Modulo per la presentazione delle osservazioni per i piani/programmi/progetti sottoposti a procedimenti di valutazione ambientale di competenza statale

ID: Codice procedura (ID_VIP/ID_MATTM): 12691

“Progetto di un impianto eolico denominato "Pitigliano" ubicato nei comuni di Pitigliano (GR) e Sorano (GR) costituito da 20 (venti) aerogeneratori di potenza nominale 7,0 MW per un totale di 140,0 MW con relative opere connesse ed infrastrutture indispensabili”

TESTO DELLE OSSERVAZIONI

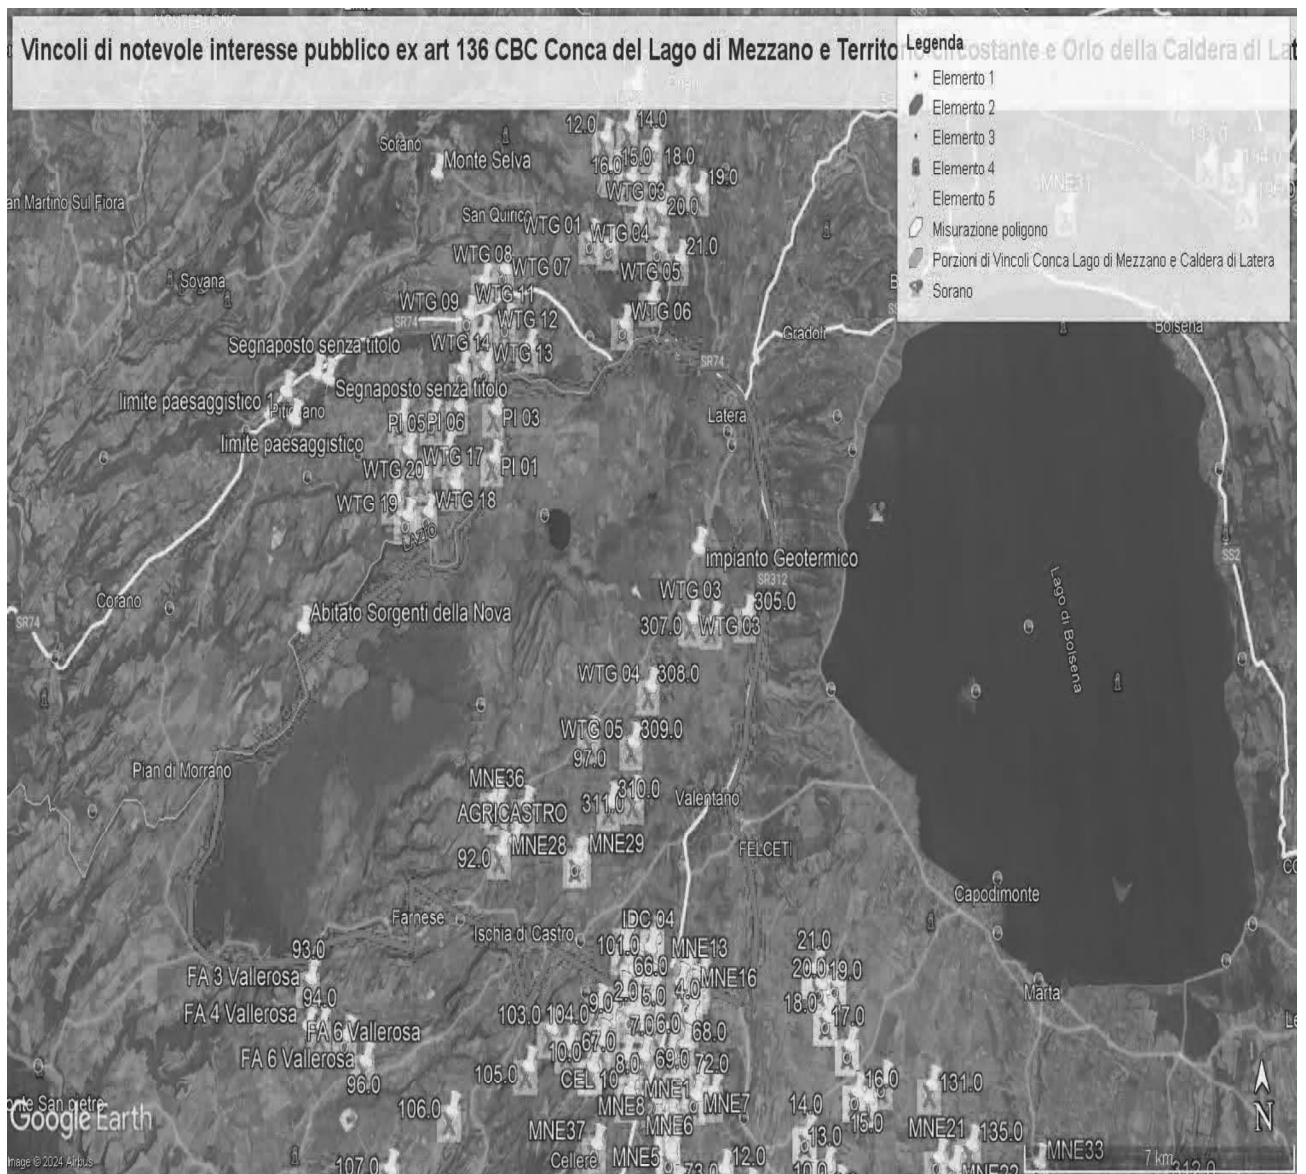
Al contrario si evidenzia che l'impianto eolico industriale citato non solo ricadrebbe con tutti e 20 gli aerogeneratori all'interno delle fasce di rispetto di 3 km di due vincoli paesaggistici di notevole interesse pubblico esistenti nella Regione Lazio e con una parte di essi nel vincolo paesaggistico del Centro abitato di Sorano (GR) quindi in aree non idonee all'installazione di impianti di energia rinnovabile. Addirittura, alcuni aerogeneratori sarebbero ubicati a poche centinaia di metri dai perimetri dei due vincoli paesaggistici laziali ex art 136 del CBC.

Come è illustrato nell'immagine si ribadisce che l'impianto industriale "Pitigliano" ricade completamente all'interno delle fasce di rispetto dei due vincoli di notevole

IMMAGINE n. 2 Impianto eolico industriale “Pitigliano” e distanze aerogeneratori dai Vincoli della Conca del Lago di Mezzano...

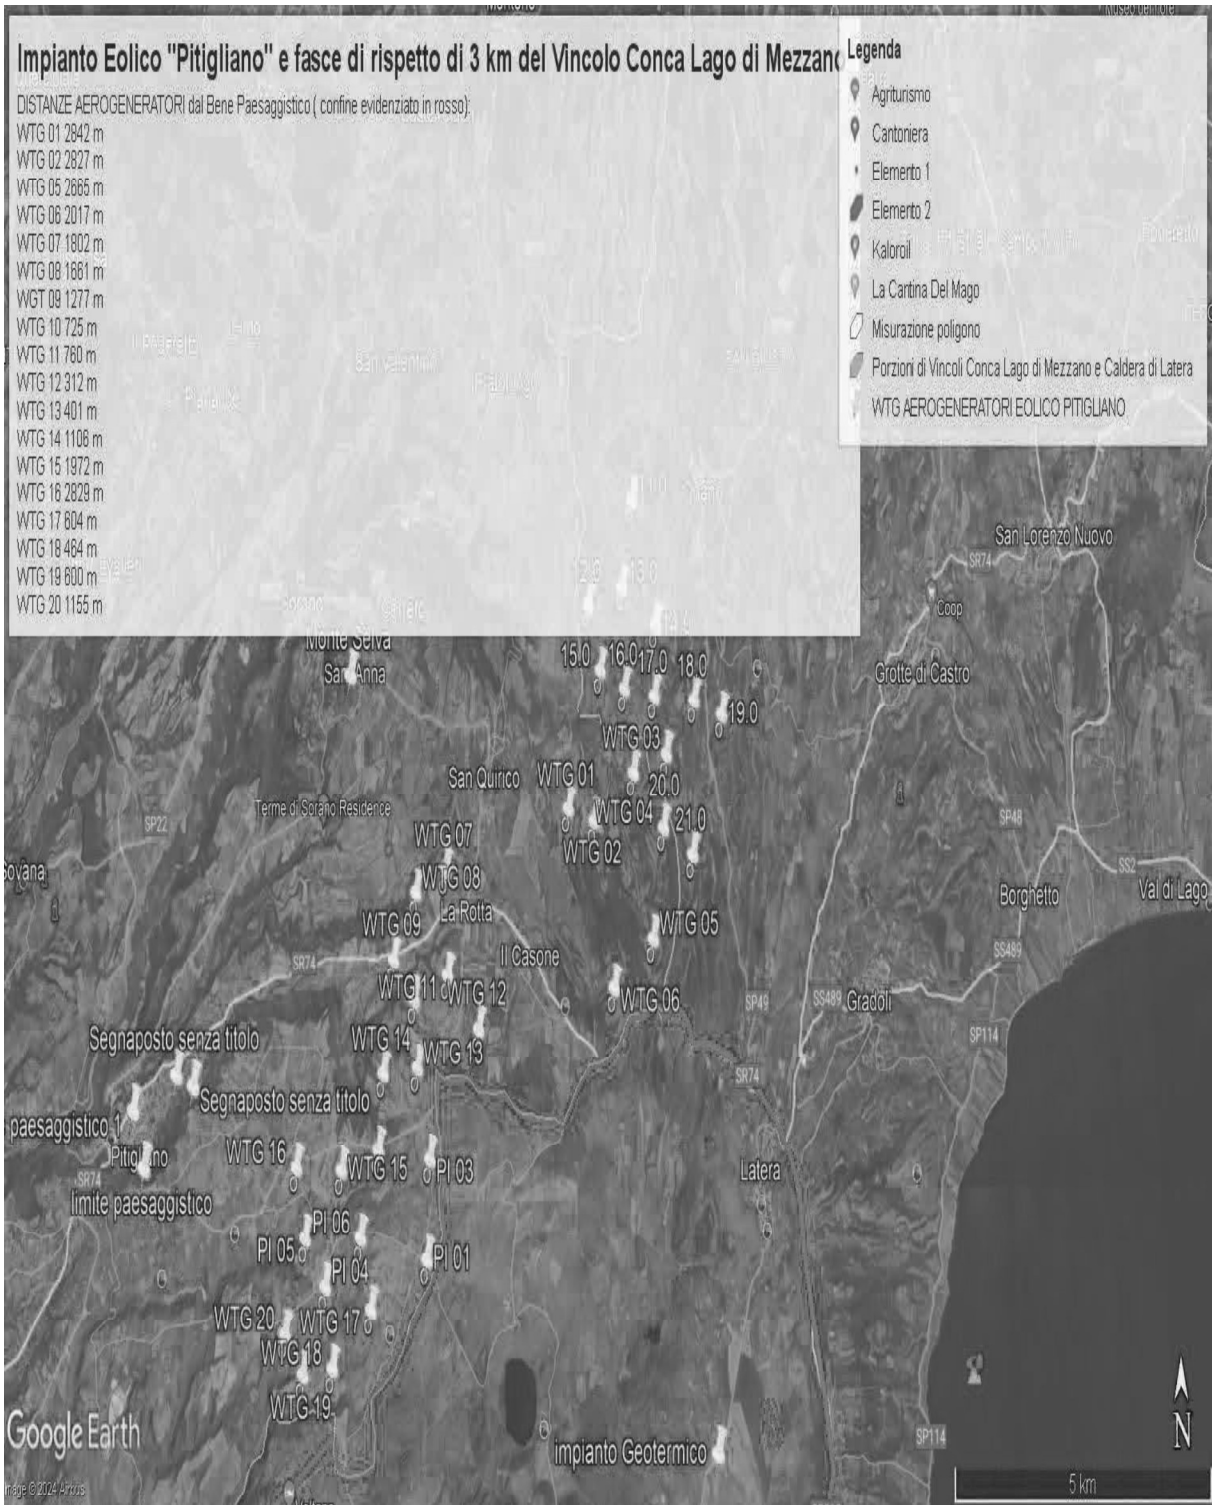
interesse pubblico e lambisce quelle di un terzo vincolo e quindi come affermato dal Consiglio di Stato nelle sentenze citate, l'impianto è insediato in area non idonea ai sensi dell'art. 20 comma 8 lettera c quater del D.Lgs. n. 199/2021 e ss.mm.ii al contrario di quanto sostiene la proponente.

IMMAGINE n. 3 Impianto eolico industriale "Pitigliano" e distanze aerogeneratori dai Vincolo "Orlo della Caldera di Latera.

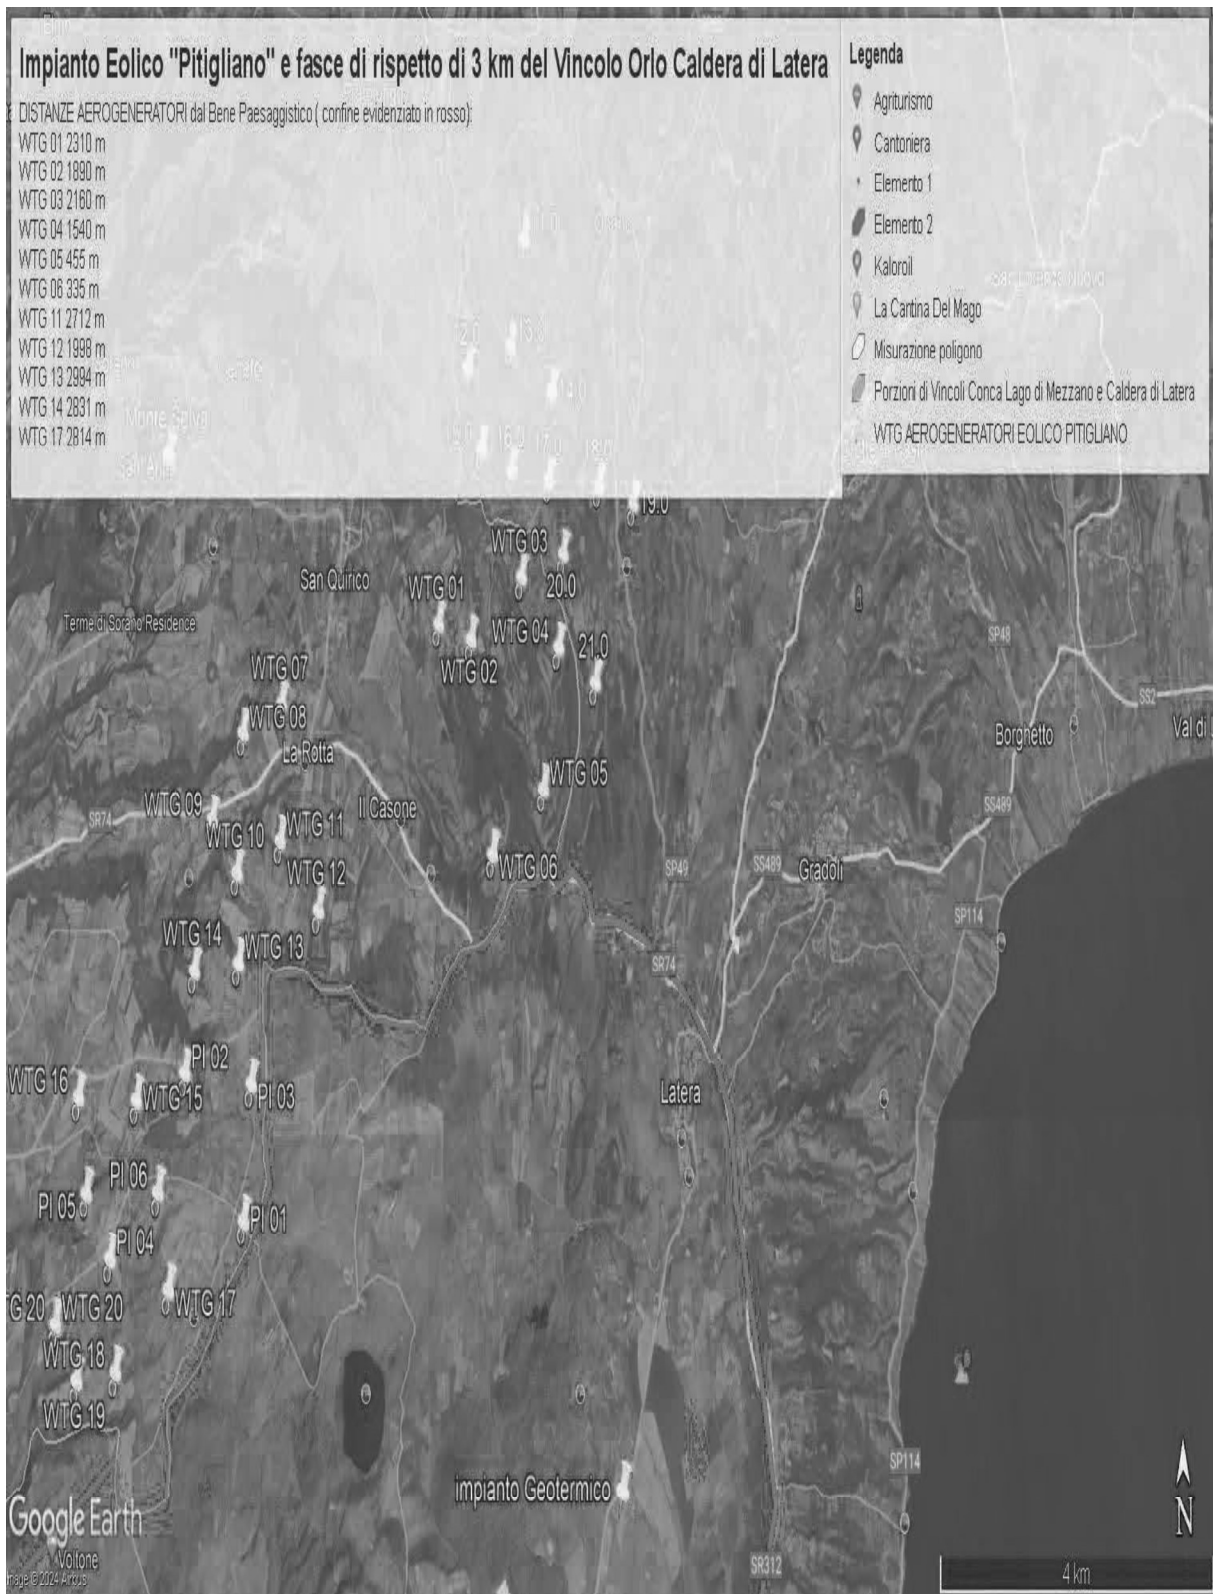
Concludendo, si evidenzia ancora che la proponente non effettuando la procedura prevista dalla Parte III delle Linee Guida nazionali ha ignorato un vincolo paesaggistico di notevole interesse pubblico istituito con un provvedimento del Segretariato regionale del Ministero della Cultura per il Lazio che ha emanato il Decreto di dichiarazione di notevole interesse pubblico n. 22 del 15.02.2024 ai sensi e per gli effetti dell'art. 136, co. 1, lett. c) e d) del decreto legislativo 22 gennaio 2004, n. 42, "Ambito paesaggistico, geologico e geomorfologico dell'orlo della caldera di

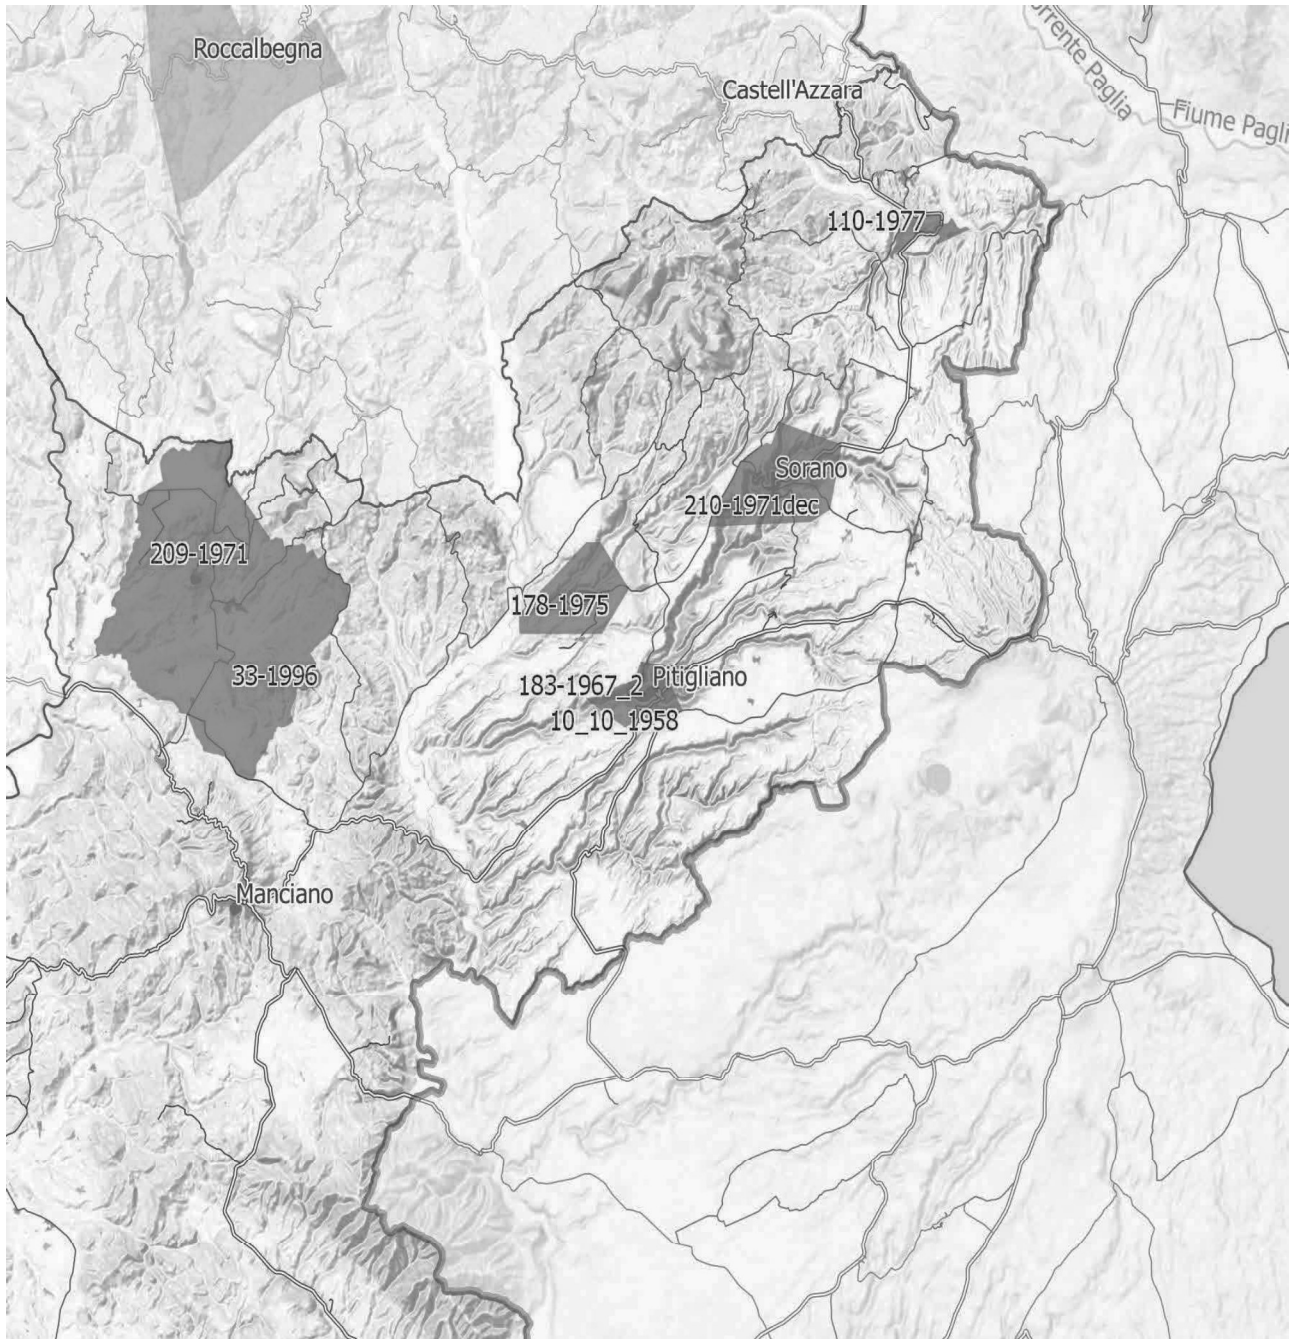
Inoltre, come sostiene la Proponente parte dell'impianto si verrebbe a trovare a 3,5 km dal centro abitato di Sorano. Infatti, tre degli aerogeneratori WTG 08, 09, 10 sono addirittura all'interno delle fasce di rispetto dei 3 km del suo vincolo paesaggistico di notevole interesse pubblico ex art 136 del CBC. Si evidenzia che così si crea

un'ulteriore incompatibilità con la tutela del Paesaggio.

IMMAGINE n 5. Mappa eolici elaborata dall'Associazione Amici della Terra. La mappa evidenzia il cumulo degli impianti tra Lazio e Toscana.

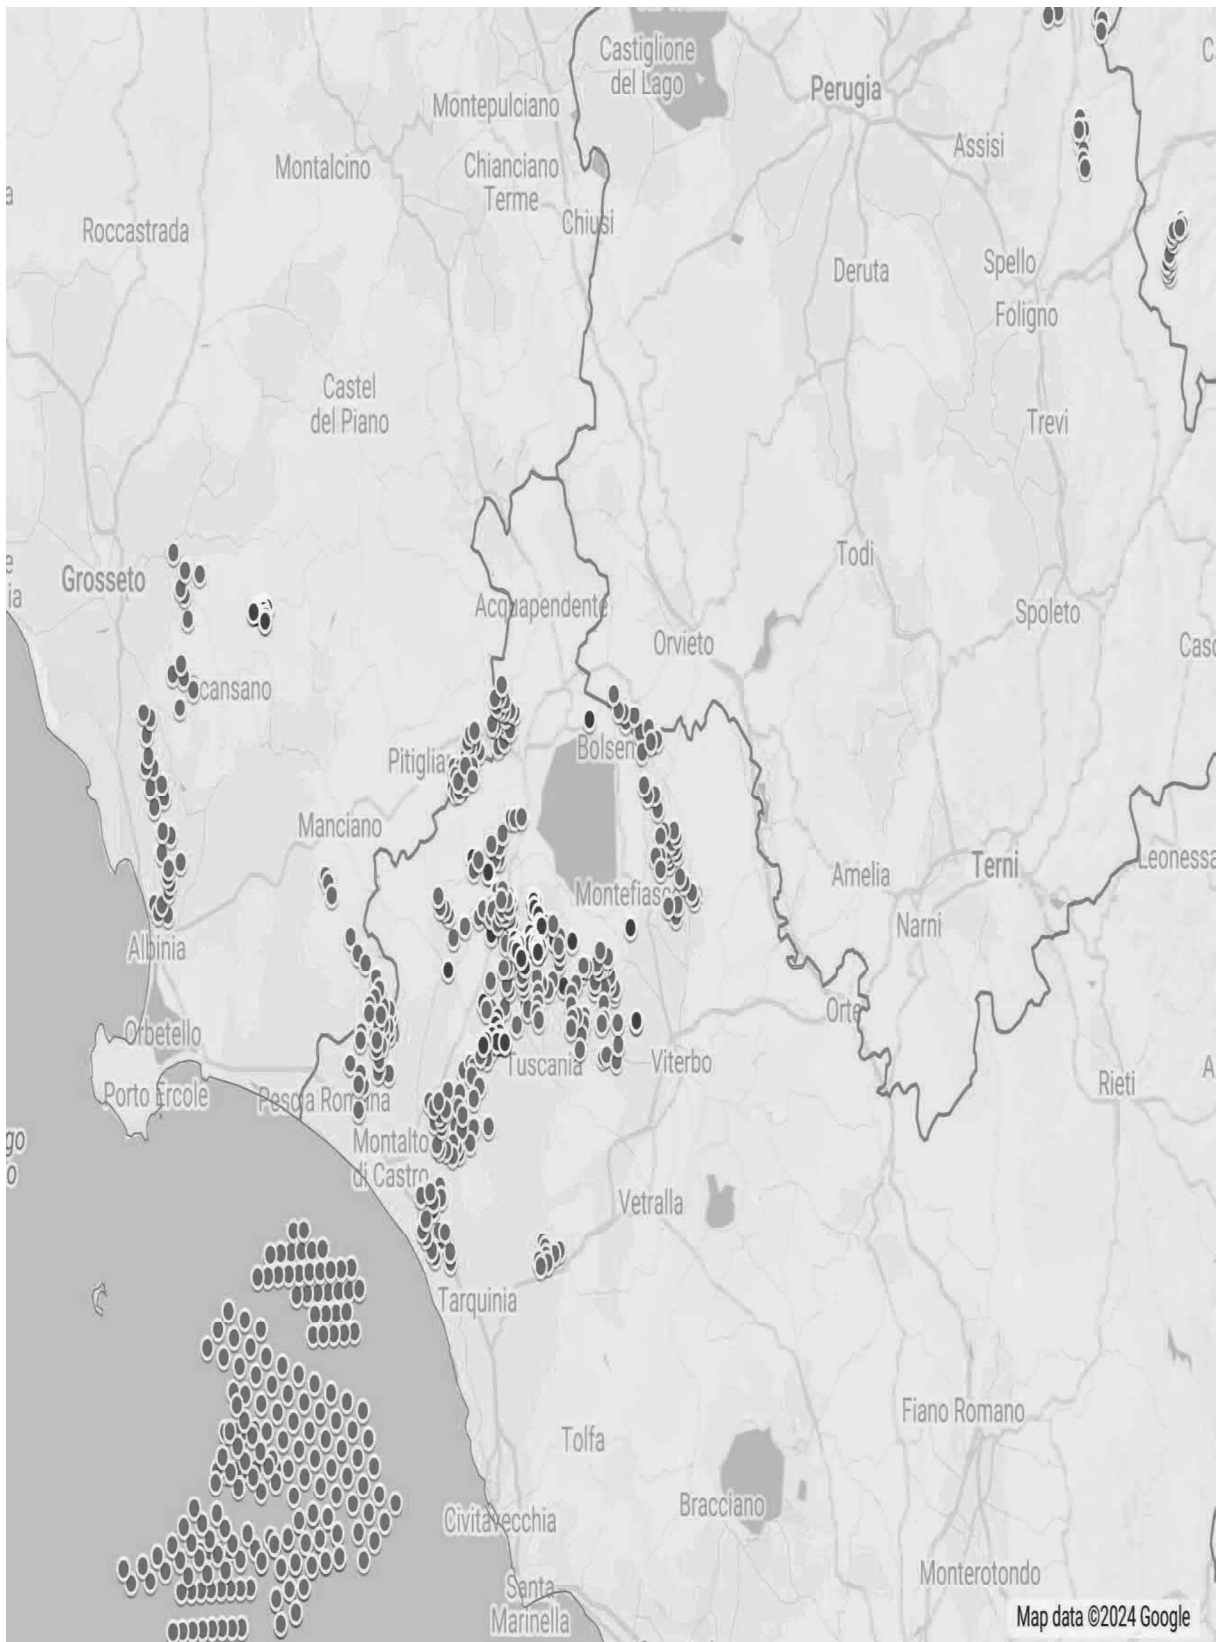
Riguardo al cumulo degli impianti FER, le mappe prodotte dalla proponente riguardano, come già evidenziato, soltanto una parte molto piccola degli impianti FER dell'area intermedia e vasta e in particolare di quelli eolici che contribuiscono a creare un notevole cumulo e la saturazione del territorio tosco laziale. Riguardo al cumulo dei soli impianti eolici si riporta la mappa dell'intervisibilità degli impianti eolici elaborata dall'Associazione nazionale “Amici della Terra”.

Se agli impianti eolici rappresentati qui sopra che non comprendono sia l'impianto eolico Pitigliano e le altre 14 pale del progetto eolico in verifica amministrativa sempre nel territorio di Pitigliano si aggiungono i migliaia di ettari (7000 fin'ora) di territorio occupato dagli impianti fotovoltaici e agrivoltaici e dalle altre tipologie appare chiaro il numero spropositato degli impianti FER nella bassa toscana e nella Tuscia.
